Formulier ten behoeve van het indienen van schriftelijke vragen als bedoeld in artikel 37 van het Reglement van Orde Verenigde Vergadering Delfland

Waterproblemen A4 Midden-Delfland - vervolg

Effect van vermindering grondwateronttrekking DSM in meters op grondwaterstand omgeving (bron: H2O 3 2010)

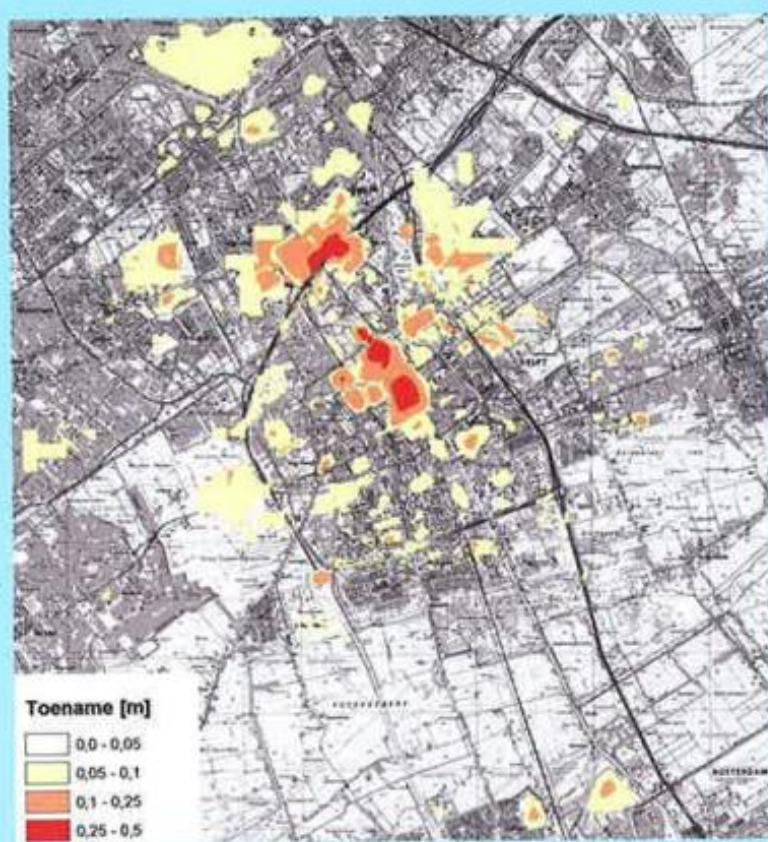
De grondwateronttrekking van DSM gist heeft een aanzienlijk effect op de omgeving, waarbij zich door de jarenlange onttrekking van grondwater (nu nog altijd 1200 m³/u) een nieuw evenwicht heeft ingesteld met een lagere grondwaterstand in Delft en omgeving dan zonder deze onttrekking het geval was geweest.

- 4) Hoe groot is de door het college vergunde onttrekking van grondwater t.b.v. de tunnelbak van de A4 in m³/u?
- 5) Wat is het effect hiervan op de grondwaterstand in de omliggende plaatsen Schipluiden, Delft Tanthof, Vlaardingen en Schiedam, maar met name in de agrarische kernen Negenhuizen, Zouteveen en De Kapel? Hoeveel centimeter daalt in Negenhuizen, Zouteveen en De Kapel de grondwaterstand?

- 3) Delfland zal deze zienswijze openbaar maken tenzij wettelijk anders geregeld. Publicatie vindt conform de processtappen van de Tracéwet plaats.
- 4) De oorspronkelijk vergunde onttrekking bedroeg 400 m³/dag (16,6 m³/uur), het wijzigingsbesluit gaat uit van een onttrekking van 1450 m³/dag (60,4 m³/uur) . Beide besluiten anticiperen op een mogelijke stopzetting van de onttrekking van DSM. In dat geval neemt de stijghoogte (waterdruk) in het eerste watervoerende pakket toe en mag maximaal 440 m³/dag (18,3 m³/uur) respectievelijk 1525 m³/dag (63,5 m³/uur) worden onttrokken. Deze onttrekking heeft betrekking op de half verdiepte en verdiepte ligging van de A4-DS.

- 5) Het invloedgebied van de onttrekking van de A4 is een zogenaamd kwelgebied. Dit betekent dat hier ter plekke grondwater vanuit het eerste watervoerende pakket heel langzaam omhoog naar het oppervlak(tewater) stroomt. Door de toename van de onttrekking neemt deze kwelstroom in de directe nabijheid van de A4 iets af. Als onderbouwing van de aanvraag is voor verschillende scenario's berekend dat de invloed van de onttrekking op de grondwaterstand op de genoemde locaties nihil is.
